リコールの届出に伴う建設機械の事故防止について⑩

リコールの届け出に伴う建設機械の事故防止について（10月分）

建設機械に係わるリコール届出一覧 (期間:平成18年10月分)

改善箇所説明図 (型式W097の例)

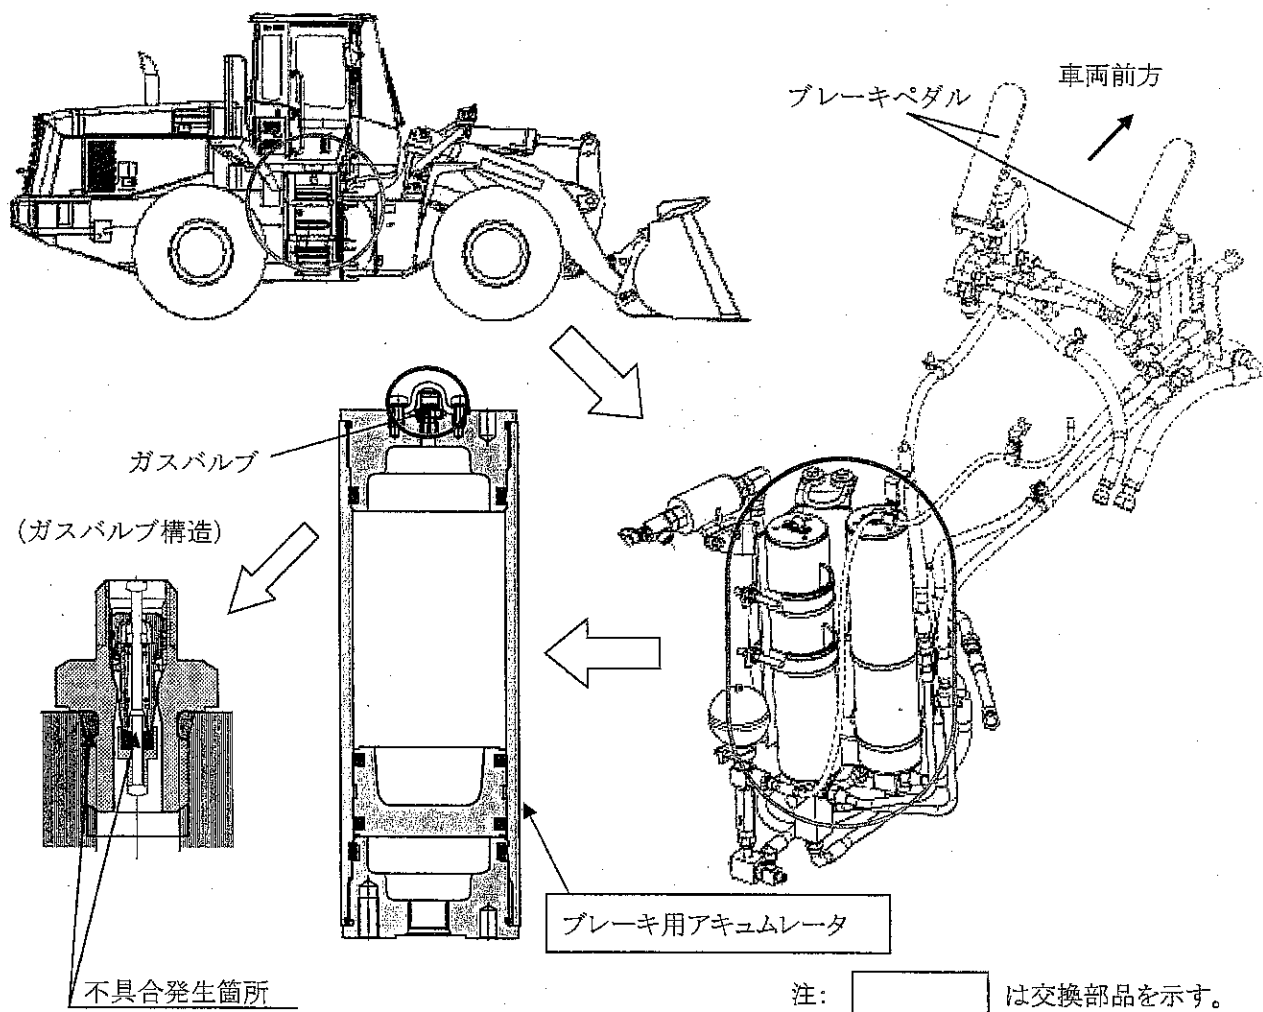
ブレーキ用アキュムレータのガス注入バルブのシール性が不足しているため、ガスが漏れることがある。そのため、そのまま使用を続けると、ガスの圧力が低下し、最悪の場合、走行中に駐車ブレーキが作動するおそれがある。

改善措置の内容: 全車両、ブレーキ用アキュムレータを対策品と交換する。

識別: 改善実施車のブレーキ用アキュムレータのガスバルブカバーには、製造番号の末尾に「A」を打刻し識別する。

改善箇所説明図（型式 SC-GD013A の例）

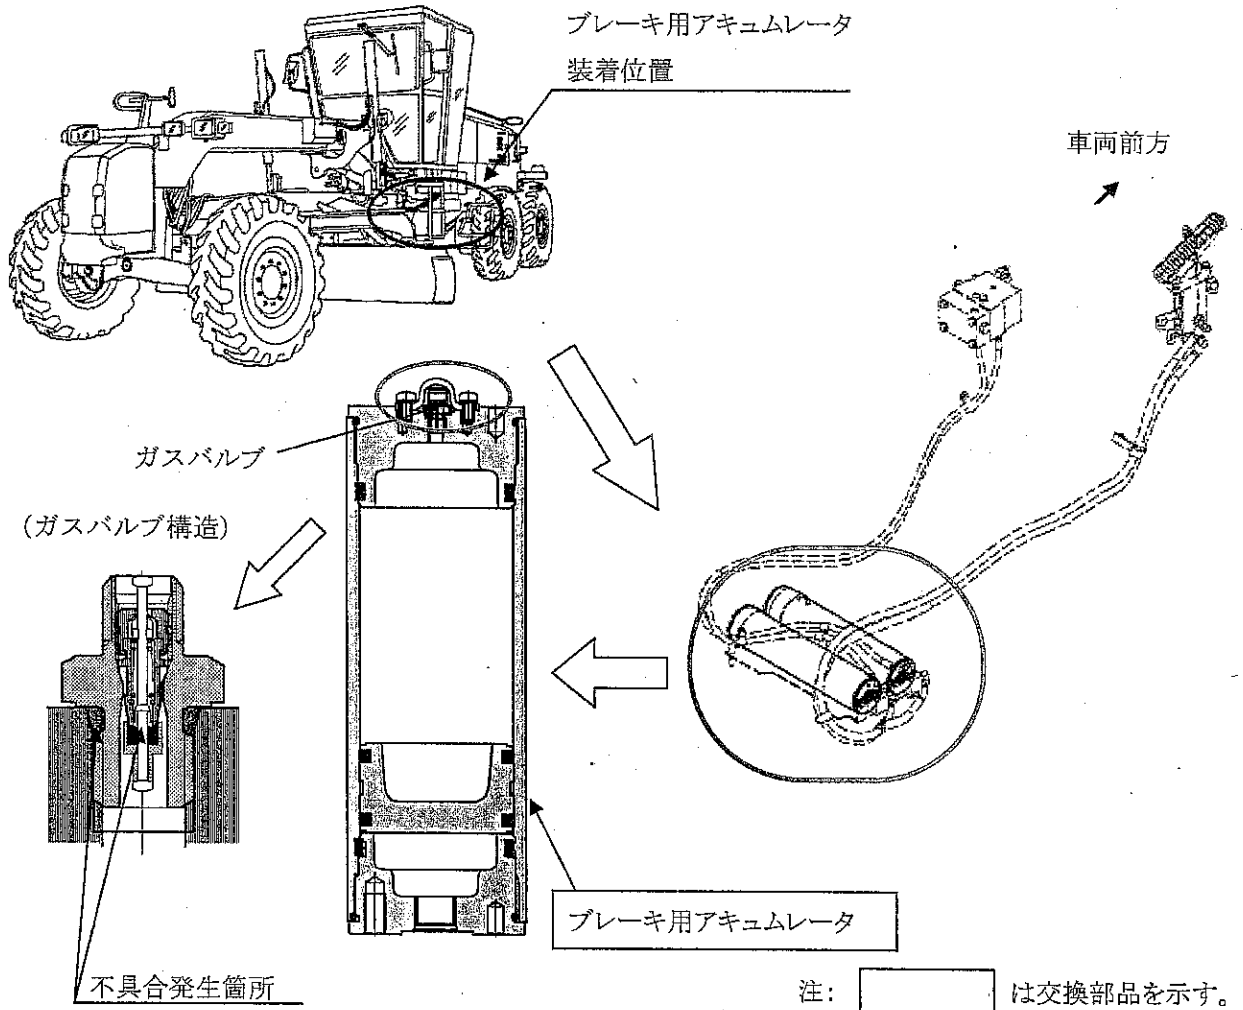
ブレーキ用アキュムレータのガス注入バルブのシール性が不足しているため、ガスが漏れることがある。そのため、そのまま使用を続けると、ガスの圧力が低下し、最悪の場合、制動停止距離が伸びるおそれがある。

改善措置の内容： 全車両、ブレーキ用アキュムレータを対策品と交換する。

識別： 改善実施車のブレーキ用アキュムレータのガスバルブカバーには、製造番号の末尾に「A」を打刻し識別する。

改善箇所説明図

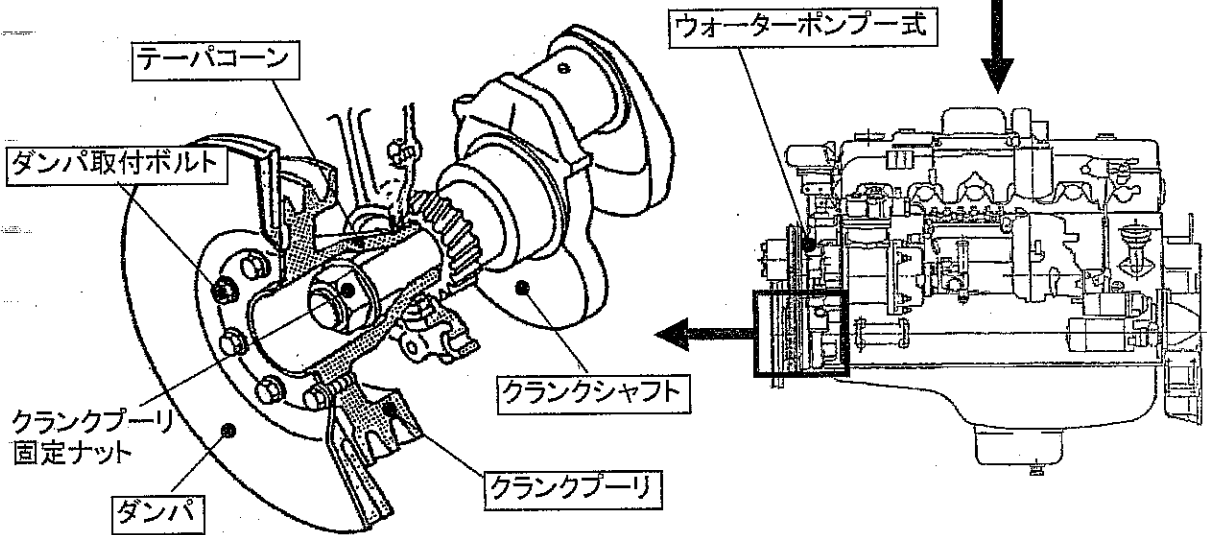
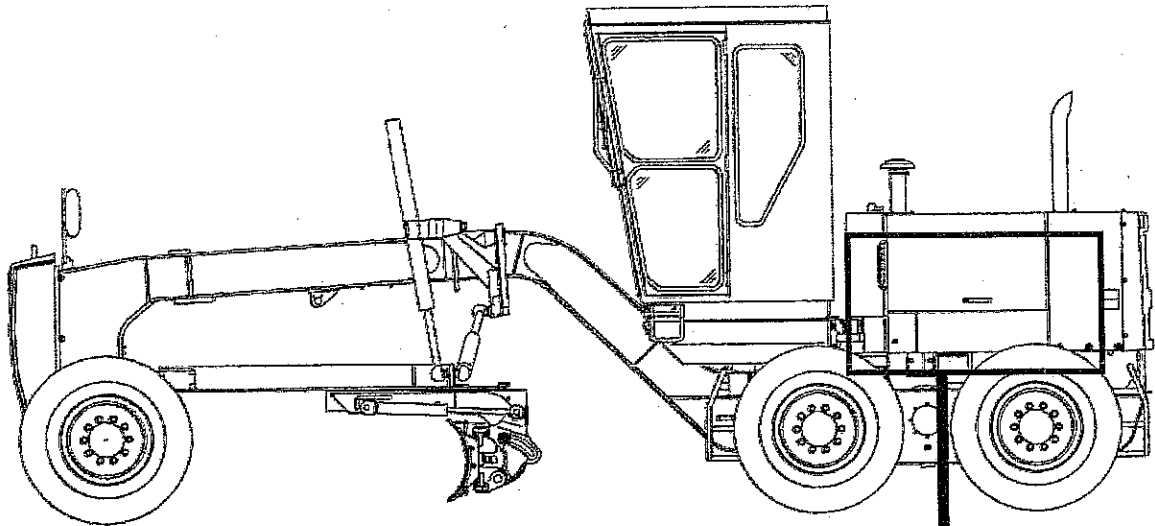
原動機において、ダンパの容量不足のためエンジンに過大な振り振動が発生し、クランクシャフト前端部に取り付けられているダンパー体形のクランクプーリが滑る場合がある。そのため、そのままの状態で使用を続けると当該プーリが破損、又はクランクシャフトのプーリ取付部が折損するとともに補機ベルトが外れ、最悪の場合、充電不良や冷却水温度の上昇及びハンドルの操作が重くなるおそれがある。

- ・全車両、ダンパ、ダンパ取付ボルト、クランクプーリ、テーパコーン、ウォーターポンプ式を対策品と交換する。
- ・全車両クランクシャフトを点検し、損傷がある場合はクランクシャフトを良品と交換する。

識別: インレットマニホールド側面に白ペイント塗布。

改善箇所説明図

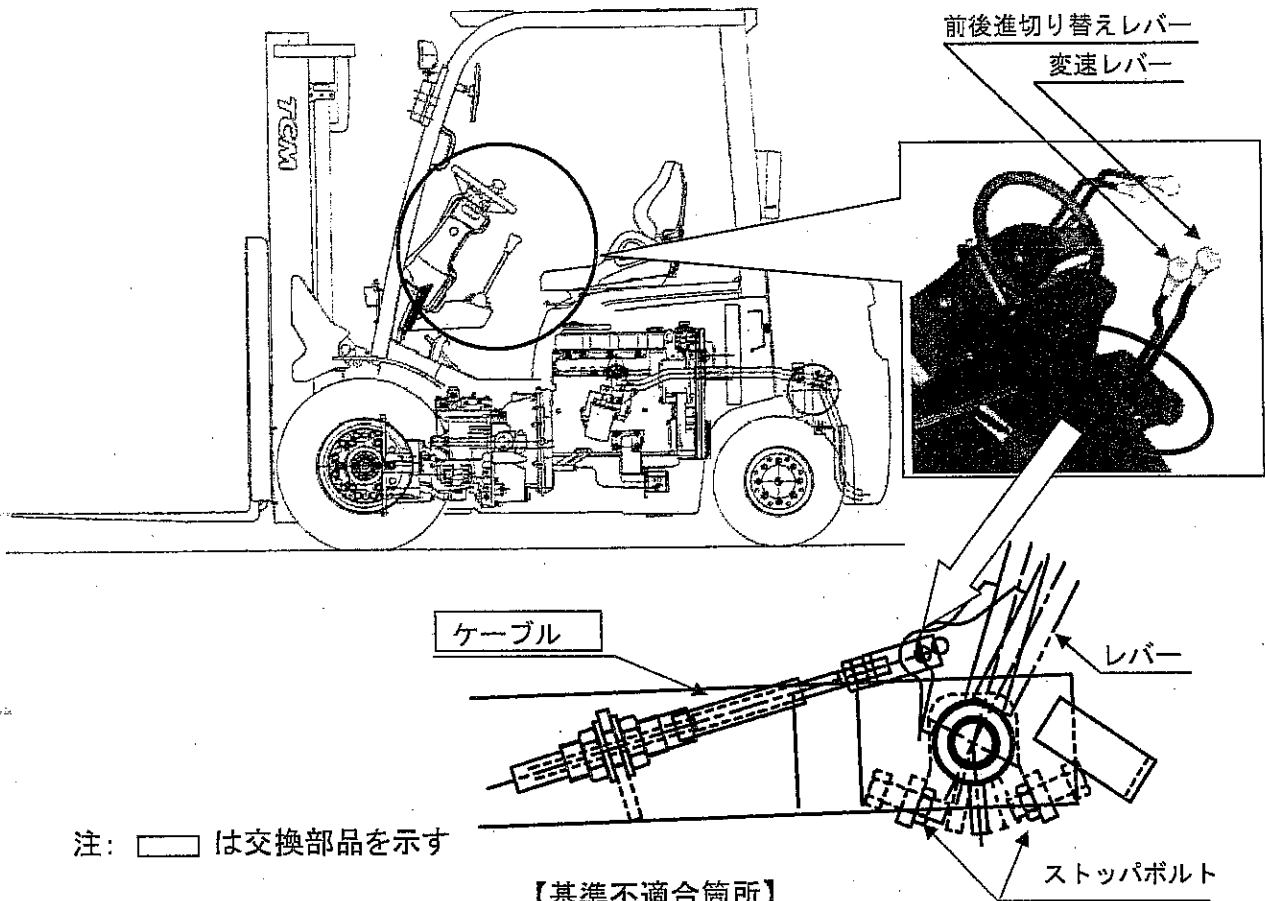
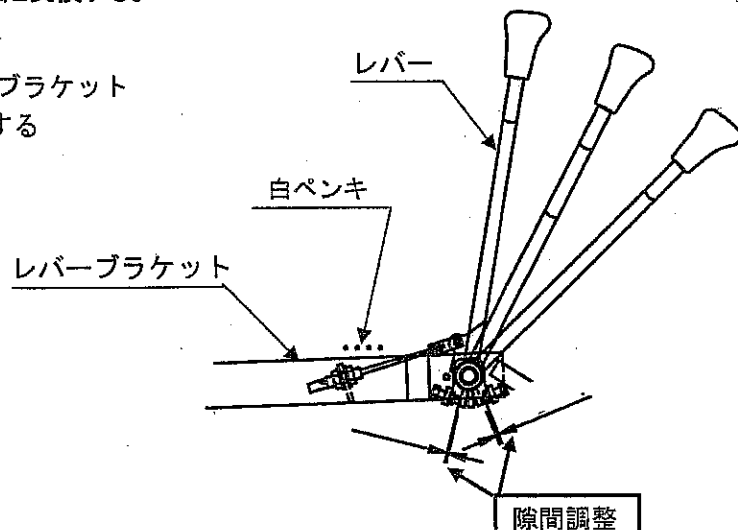
手動変速機付車の前後進切り替えレバー及び変速レバーにおいて、ケーブルのストップ位置調整が不適切なため、レバー操作時にケーブルに過大な力が加わるものがある。そのため、このままの状態では操作を繰り返すと、前後進切り替え用のケーブルが折損し、走行不能となるおそれがある。

全車両、ケーブルのストップ位置を点検し、不適切なものは正規の位置に調整を行う。また、ケーブルの点検を行い、損傷のあるものは新品と交換する。

改善実施車は識別のためレバーブラケットの上面に白ペンキでマーキングする

改善箇所説明図

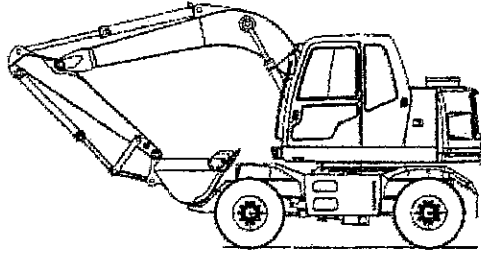
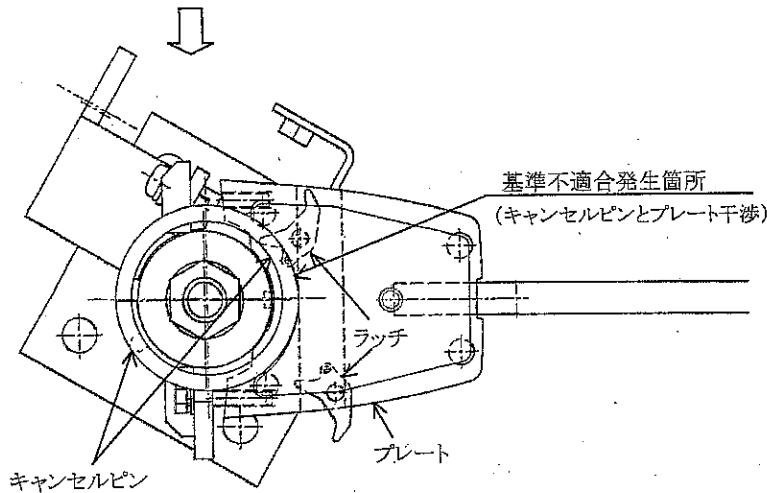
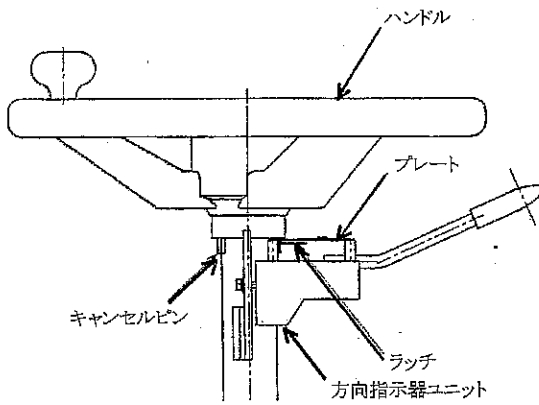
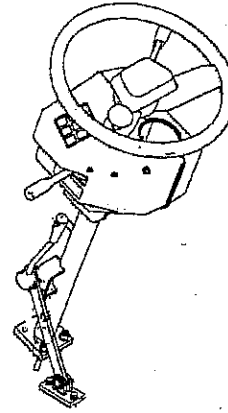
操縦装置において、方向指示器キャンセルピンが、正確にハンドルに組み付けられていないものがある。そのため、方向指示器レバーを作動させ、同一方向にハンドルを回した場合、レバーが干渉し、方向指示器が解除されてしまうおそれがある。

ハンドルのキャンセルピンと方向指示器ユニットのプレートの干渉有無を確認し、干渉している場合は対策品が組み付けられたハンドルと交換する。

識別: キャンセルピンに白ペイントを塗布する。

改善箇所説明図

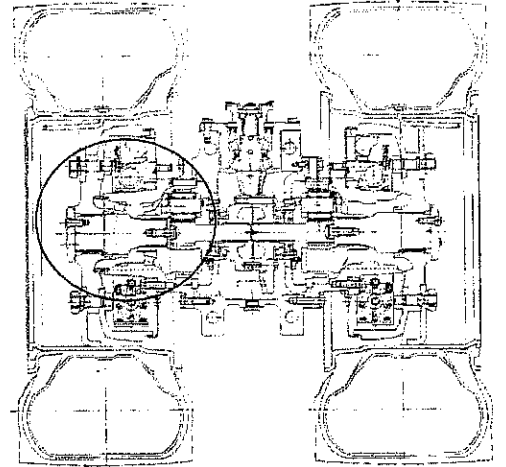
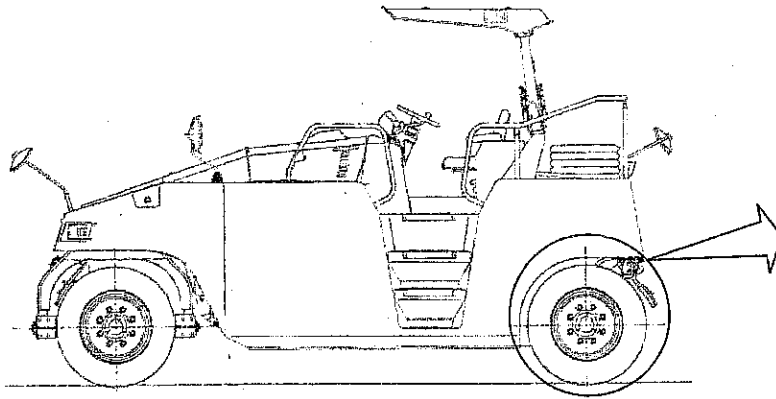
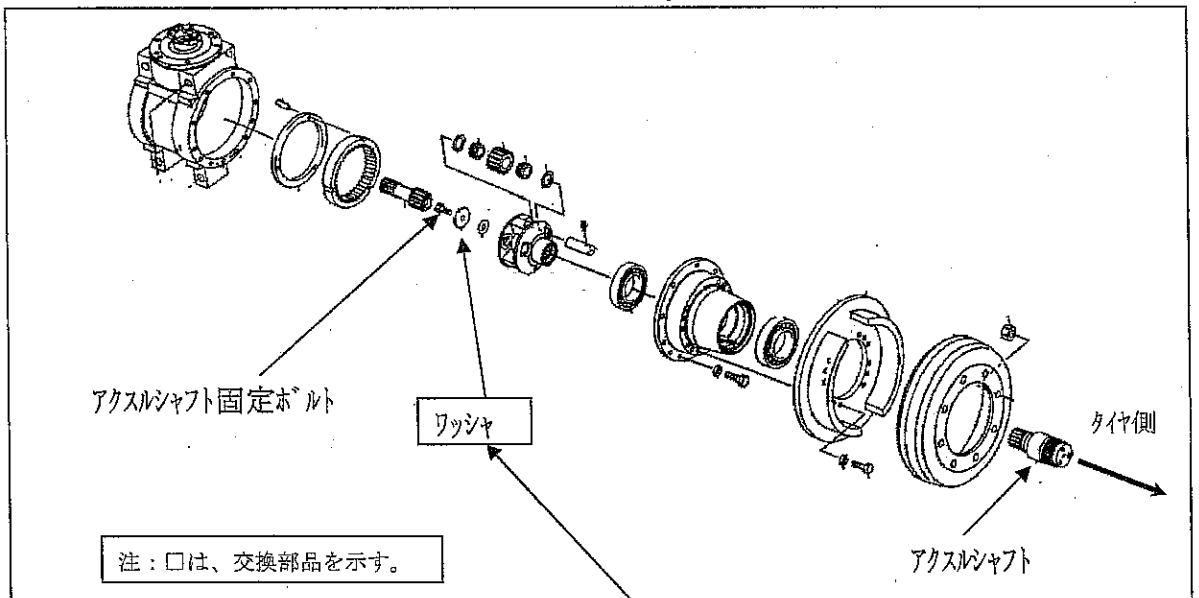
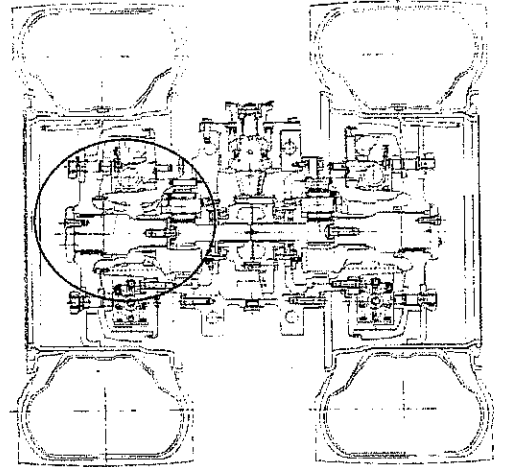
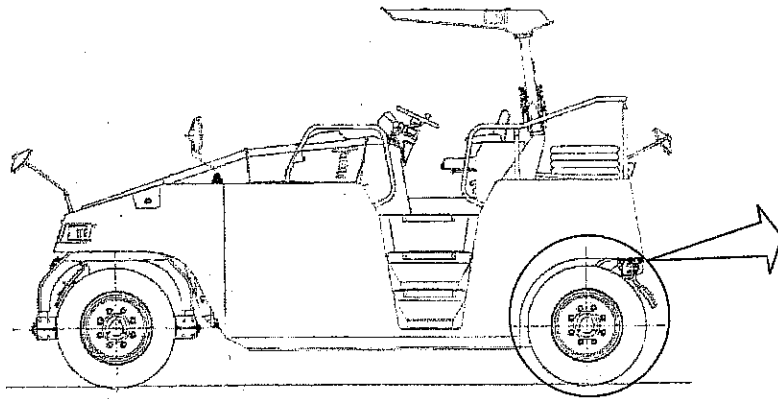
アクスルシャフト固定ボルト及びワッシャの加工精度が不適切なため、ボルトとワッシャが干渉しているものがある。そのため、そのまま使用を続けると、走行時の振動等により当該ボルトの軸力が低下し、ボルトが緩むことがあり、最悪の場合、車輪が脱落するおそれがある。

全車両、ワッシャを対策品に交換する。

識別：アクスルシャフト部カバー端面(車体左側)に黄色ペイントで印を入れる。

改善箇所説明図

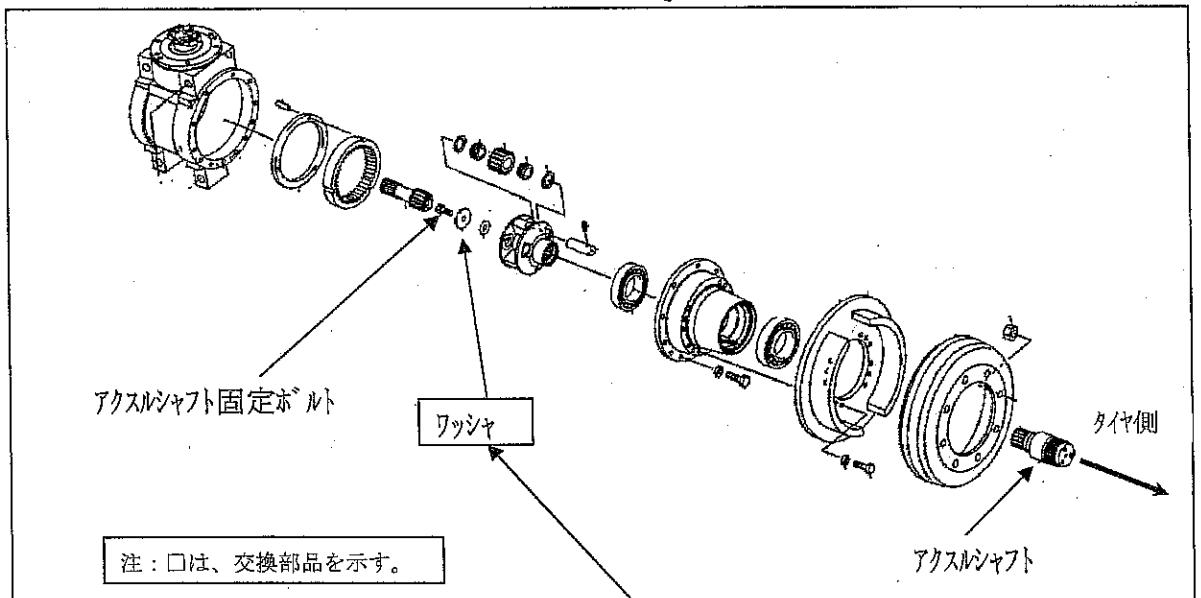
アクスルシャフト固定ボルト及びワッシャの加工精度が不適切なため、ボルトとワッシャが干渉しているものがある。そのため、そのまま使用を続けると、走行時の振動等により当該ボルトの軸力が低下し、ボルトが緩むことがあり、最悪の場合、車輪が脱落するおそれがある。

全車両、ワッシャを対策品に交換する。

識別：アクスルシャフト部カバー端面(車体左側)に黄色ペイントで印を入れる。

改善箇所説明図

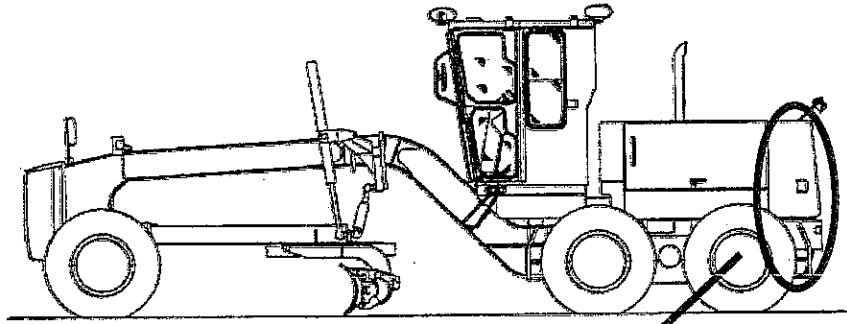
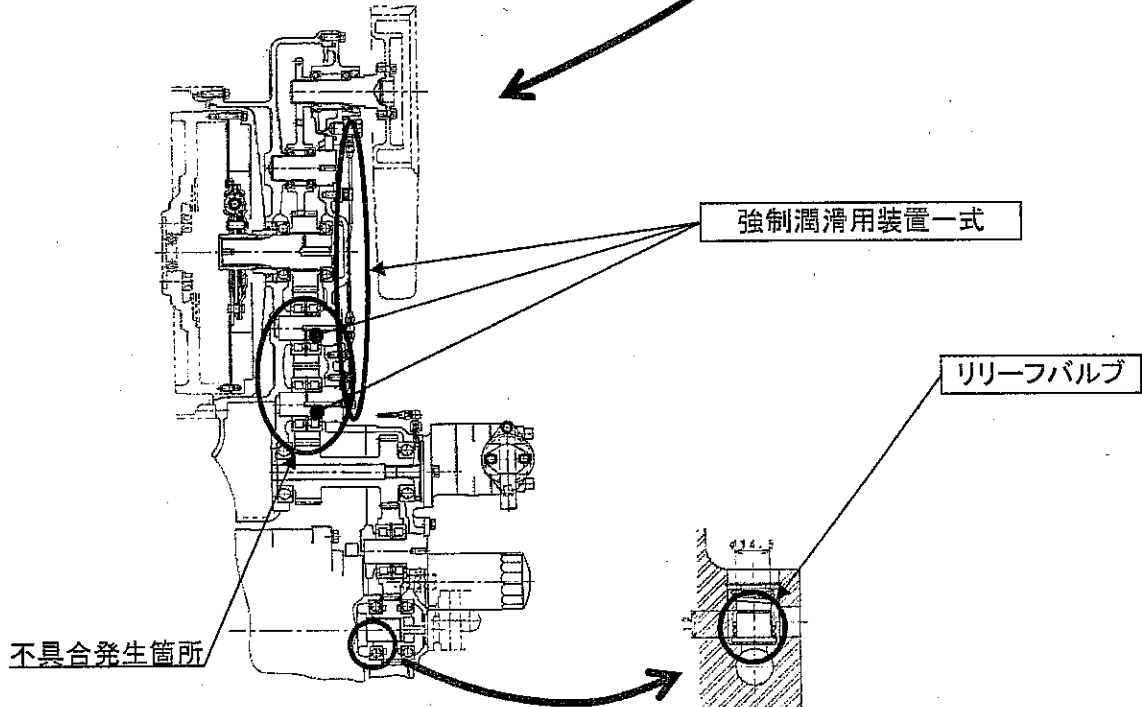
- ①変速装置において、トランスファ部へのオイル供給量が不十分のため、潤滑不良を起こす場合がある。そのため、そのまま使用を続けると、トランスファ内部のギヤ及びベアリングが焼き付き、最悪の場合、走行不能に至るおそれがある。
- ②変速装置において、油圧回路のオイルクーラ用リリースバルブの形状が不適切なため、リリースバルブが作動不良を起こしトランスファ部へのオイル供給量が不十分となり、潤滑不良を起こす場合がある。そのため、そのまま使用を続けると、トランスファ内部のギヤ及びベアリングが焼き付き、最悪の場合、走行不能に至るおそれがある。

全車両、強制潤滑装置一式を追加及び、リリースバルブを対策品に交換する。

識別 : 変速装置のシリアル番号付近に、白ペイントを塗布する。

改善箇所説明図

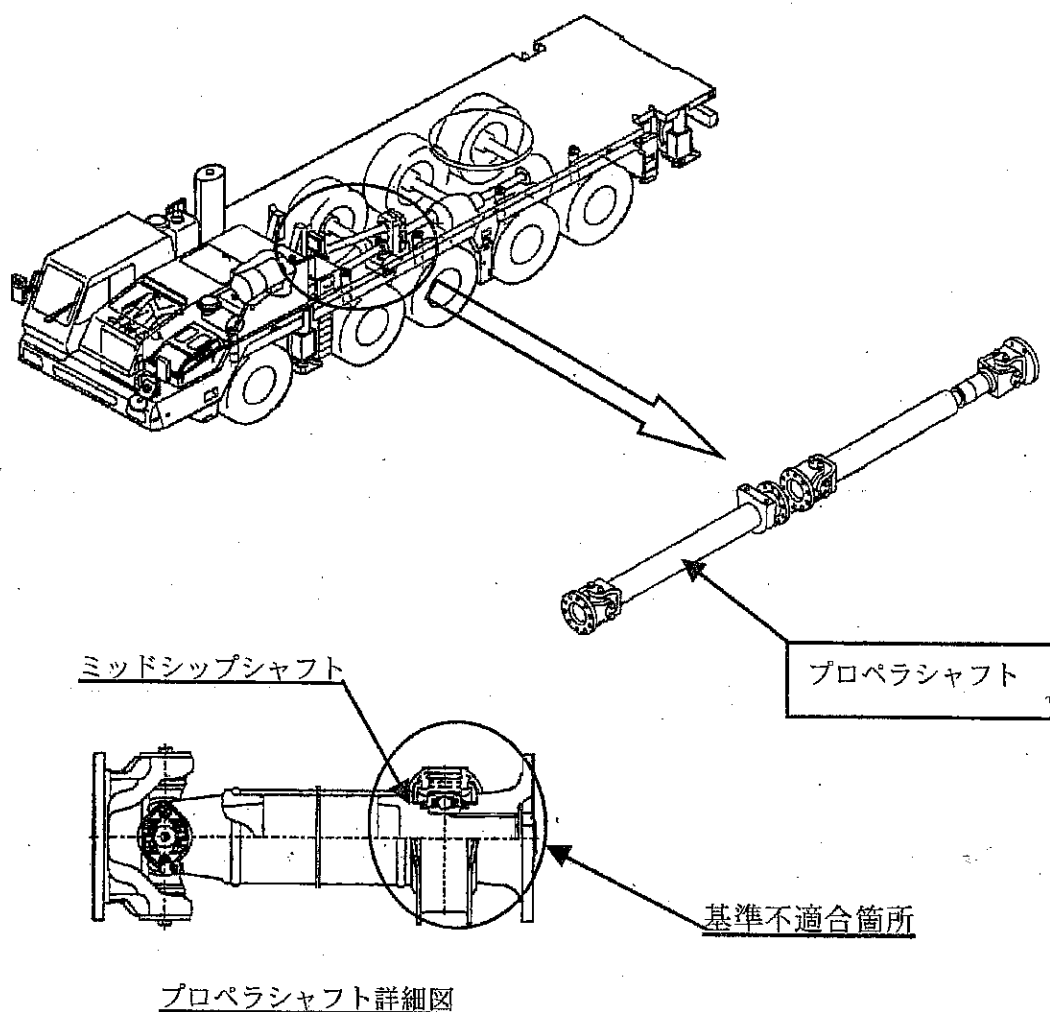
製造工程において、変速機から副変速機間のプロペラシャフトの焼入れ作業が不適切なため、焼入れ不良により、強度が不足しているものがある。
そのため、そのまま使用を続けると、プロペラシャフトが折損し、走行不能に至るおそれがある。

改善の内容
全車両、当該プロペラシャフトを良品と交換する。

注： 交換部品を示します。
識別：改善措置作業完了車には、プロペラシャフトの任意の位置に白色のペイントを付する。
